変更前(令和3年2月25日付 原規規発第2102254号にて認可)

変更後

変更理由

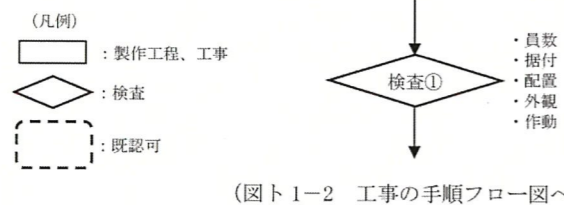
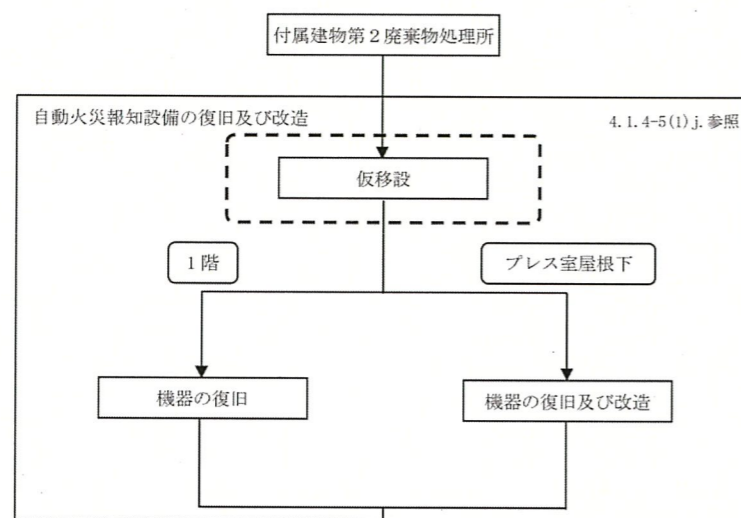
設置場所	名称	員数	変更概要
第2廃棄物処理所 (第1種管理区域) (非管理区域)	緊急対策設備(1) 非常用照明	1式	変更なし
	緊急対策設備(1) 誘導灯	1式	変更なし
	緊急対策設備(1) 安全避難通路	1式	増設
	緊急対策設備(2) 飛散防止用防護ネット	1式	新設
	緊急対策設備(3) 堰(内部溢水止水用)	1式	新設
	非常用通報設備 非常ベル設備	1式	変更なし
	非常用通報設備 放送設備	1式	変更なし
	非常用通報設備 通信連絡設備 (電話設備)	1式	増設
	自動火災報知設備 火災感知設備及び それに連動する警報設備	1式	改造及び増設 (火災感知設備) 変更なし (警報設備)
	消火設備 屋外消火栓*1	1式	変更なし
	消火設備 消火器	1式	変更なし

消防法を遵守するため。なお、本変更は消防法を遵守するためのものであり、適合性評価における影響がなく、加工施設の保全上支障のない変更である。
